川内原子力発電所1号炉、2号炉審査資料	
資料番号	TTS-032
提出年月日	2023年7月18日

川内原子力発電所 1号炉及び2号炉

標準応答スペクトルを考慮した地震動評価における
模擬地震波の作成及び基準地震動の策定について

2023年7月18日
九州電力株式会社

■ 乱数位相を用いた模擬地震波の作成結果（水平方向）

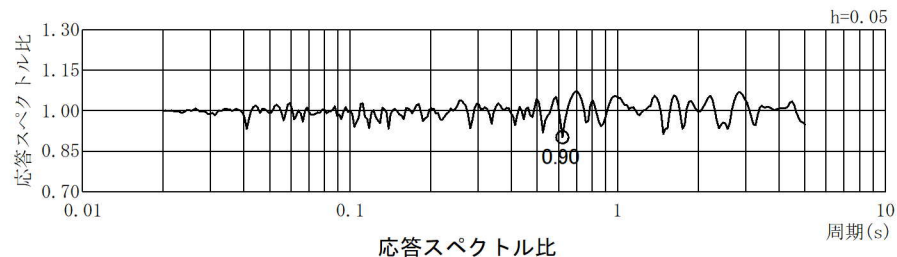
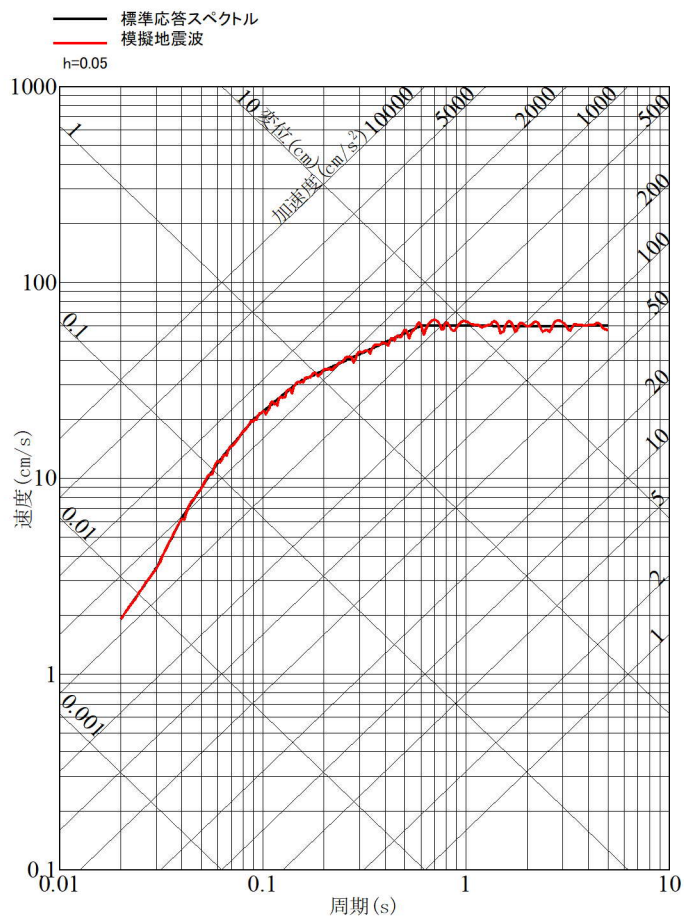
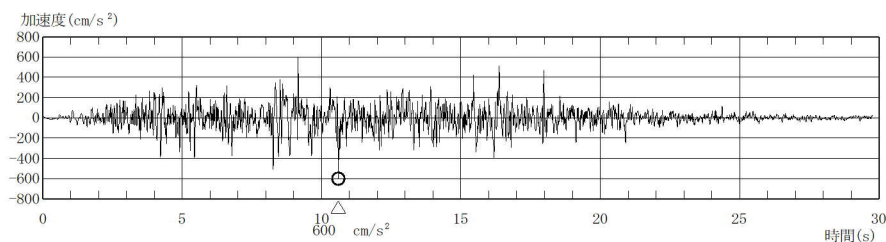
■ No. 10に対するコメント回答概要

- 第1097回審査会合において、乱数位相を用いた模擬地震波の作成については、Noda et al. (2002)による方法を採用することとし、継続時間が長めに設定されるよう保守的にM7.0として設定することを説明。(11頁)
- 今回、乱数位相を用いた模擬地震波の作成結果を説明。(12～13頁)

- 乱数位相を用いた模擬地震波の作成結果（水平方向）を以下に示す。
- 模擬地震波の標準応答スペクトルへの適合度が日本電気協会(2015)に記載された判定基準を満足することを確認した。

作成結果
①応答スペクトル比R(T)	0.90 ≥ 0.85
②SI比	1.00 ≥ 1.00

■ 解放基盤表面の地震波の比較：①時刻歴波形

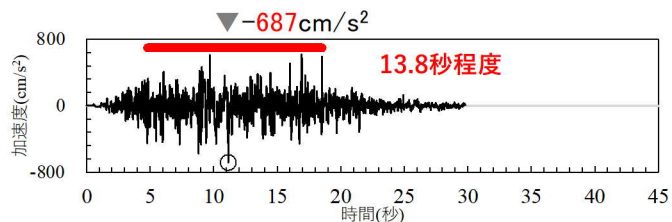
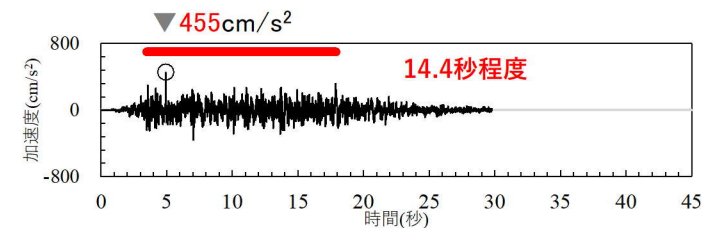
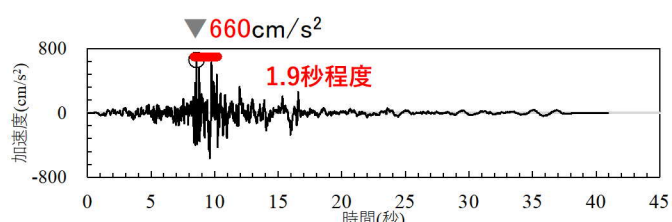
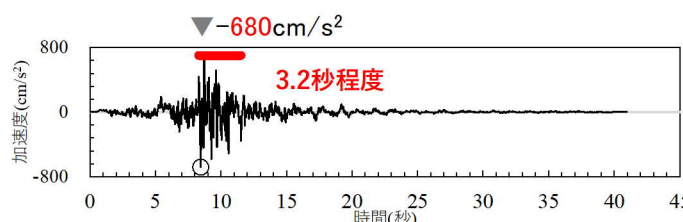
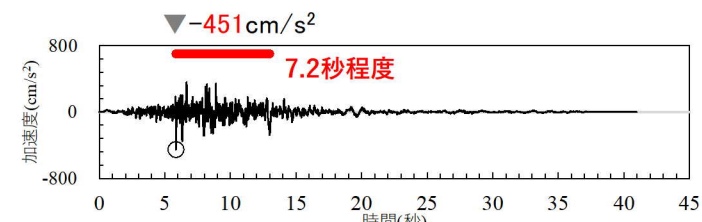
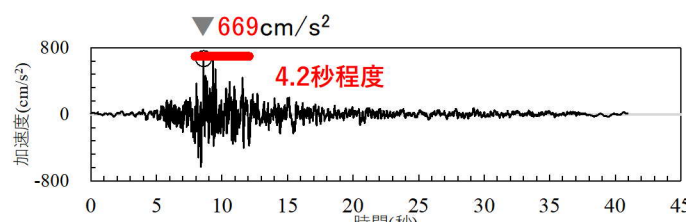
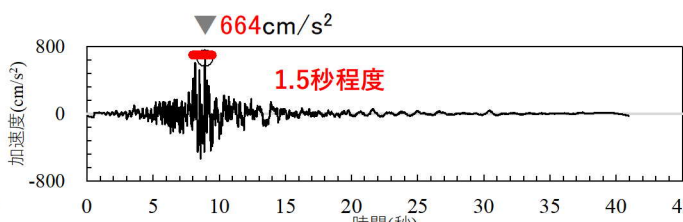
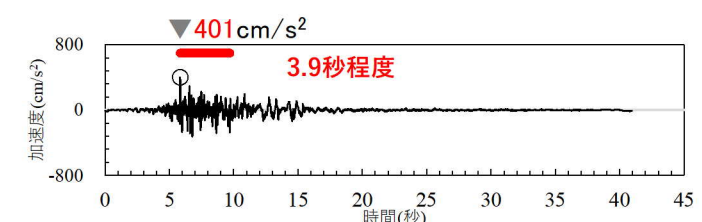
■ No. 4に対するコメント回答概要

- 第1097回審査会合において、乱数位相を用いた模擬地震波及び観測位相を用いた模擬地震波について、解放基盤表面の地震波を作成し、時刻歴波形及び応答スペクトルについて比較・検討した上で、標準応答スペクトルを考慮した地震動評価に用いる模擬地震波を設定することを説明。(22頁)
- 今回、2つの方法による解放基盤表面の地震波について、時刻歴波形及び応答スペクトルについて比較・検討した結果、標準応答スペクトルを考慮した地震動評価には、乱数位相を用いた模擬地震波を用いることを説明。(23～27頁)

- 乱数位相を用いた模擬地震波及び観測位相を用いた模擬地震波による解放基盤表面の地震波を以下に示す。なお、赤線は、強震部の継続時間を示す。
- 最大加速度の大きさは、水平方向、鉛直方向ともに乱数位相を用いた模擬地震波による解放基盤表面の地震波の方が大きいことを確認。
- 強震部の継続時間についても同様に、水平方向、鉛直方向ともに乱数位相を用いた模擬地震波による解放基盤表面の地震波の方が長いことを確認。
